Oggetto: POSTUMIA CAVE S.R.L.

IMPIANTO DI RECUPERO RIFIUTI NON PERICOLOSI INERTI DA REALIZZARSI NELLA CAVA
'POSTUMIA"', UBICATO IN COMUNE DI TREVIGNANO, LOCALITÀ "PILASTRONI", VIA ROMA N. 99
COMUNE INTERESSATO: ISTRANA (TV)
VERIFICA DELL'ASSOGGETTABILITÀ ALLA VIA AI SENSI DELL'ART. 19 DEL D.LGS. 152/2006 .

**PARERE COMITATO TECNICO PROVINCIALE VIA
(L.R. 27/5/2024 n. 12 - D.Lgs. 3/4/2006 n. 152)**

**Oggetto: Impianto di recupero rifiuti non pericolosi inerti da realizzarsi nella cava
“Postumia”**

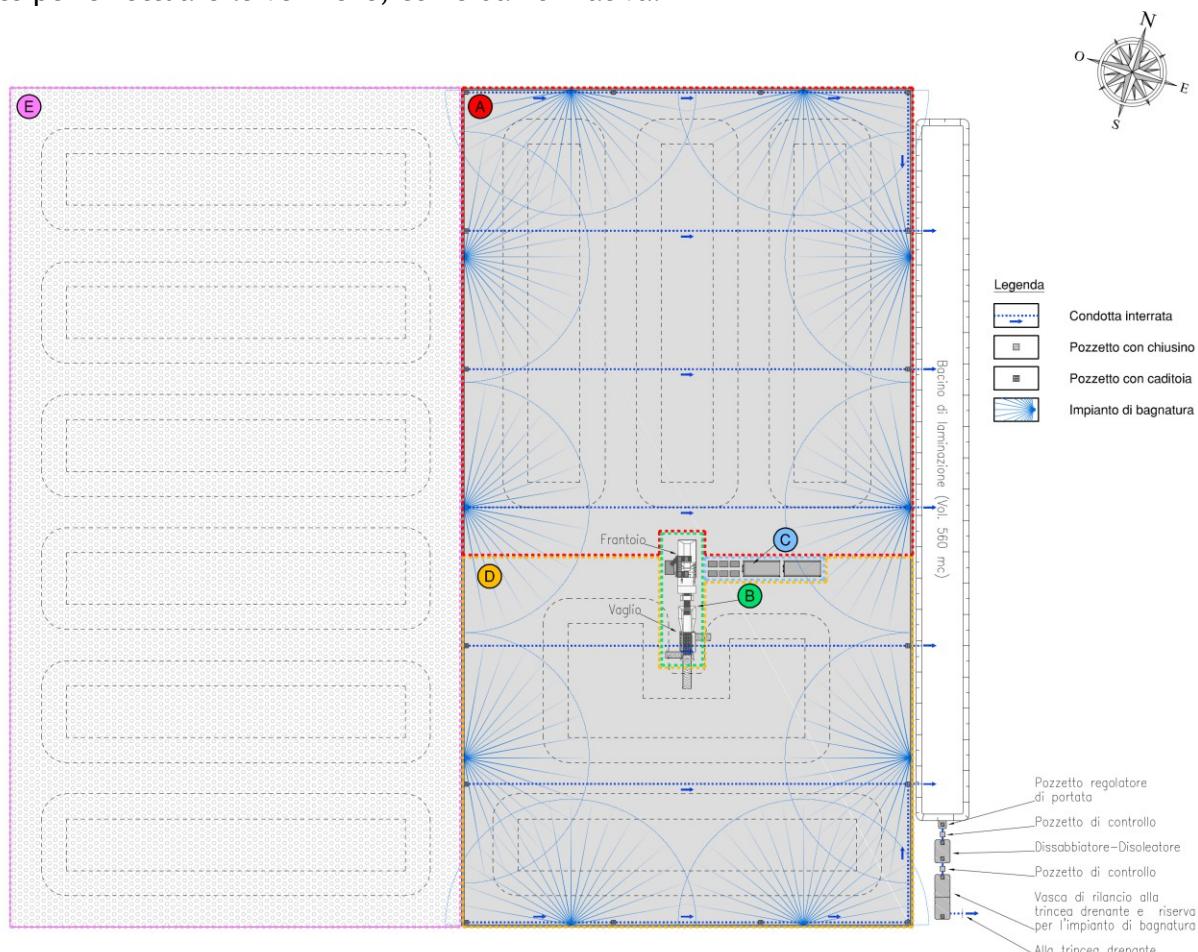
L'estensore dello SPA afferma, anche nella nota integrativa di novembre 2025, che "il Consorzio di Bonifica Piave interpellato dallo scrivente ha ribadito la non disponibilità ad accogliere le acque nella rete irrigua", consistente, nel caso specifico, nel cosiddetto "Scarico d'Istrana".

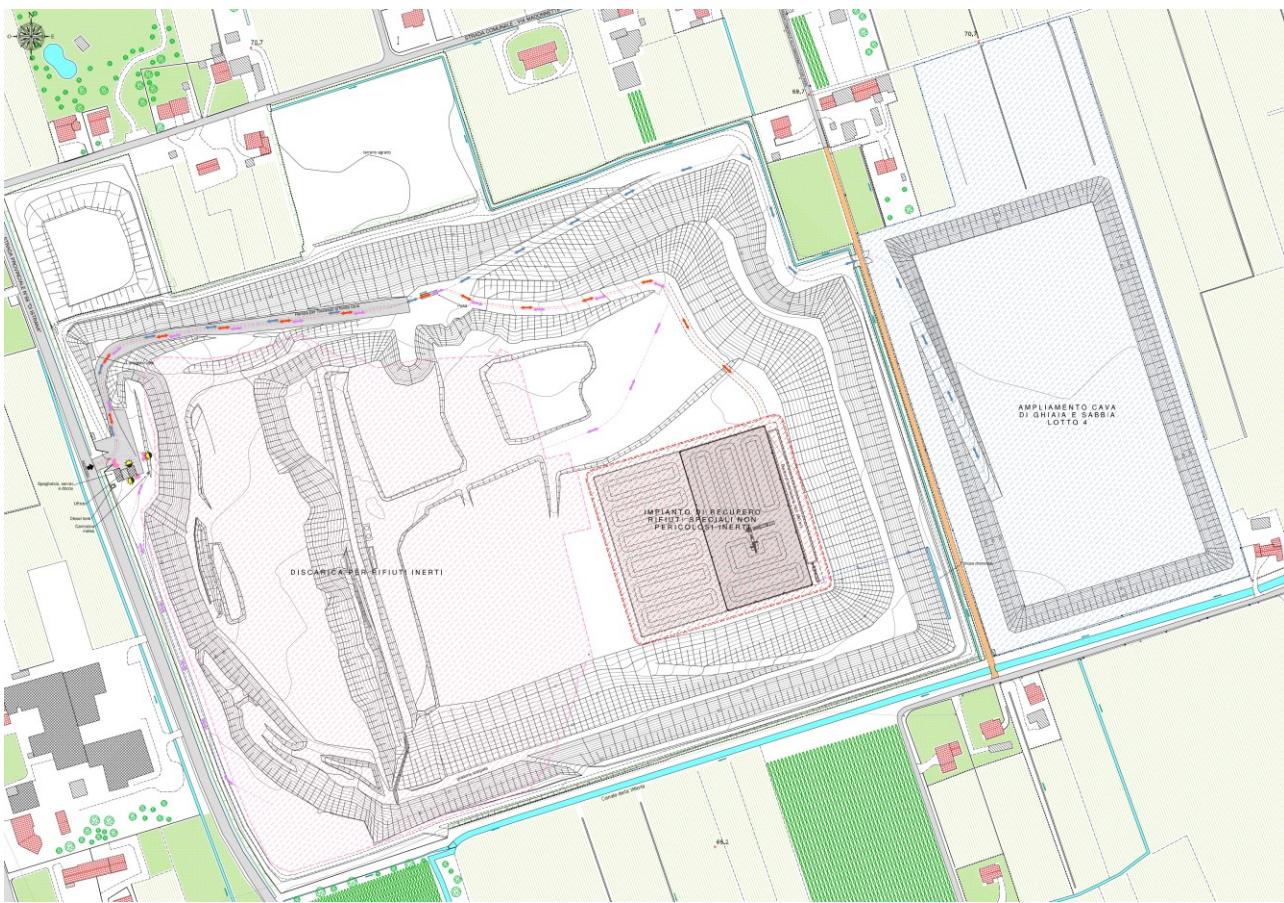
Mitigazioni: la circolazione dei mezzi è contenuta anche grazie all'organizzazione della logistica che prevede di limitare i passaggi sulla viabilità pubblica di mezzi vuoti o carichi parzialmente. Fra le mitigazioni sono da inserire anche le manutenzioni e le revisioni periodiche cui sono sottoposti i mezzi, ai sensi della normativa, che garantiscono il loro buon funzionamento e, quindi, il contenimento delle emissioni gassose e rumorose.

La Relazione si conclude con la valutazione che l'incidenza dei mezzi, in considerazione delle caratteristiche strutturali della viabilità utilizzata, non sia rilevante e, quindi, l'impatto prodotto sia quasi impercettibile.

Considerazioni: *si ritiene che l'impatto riferibile alla componente viabilità e traffico non sia significativo e non necessiti di ulteriori interventi di mitigazione.*
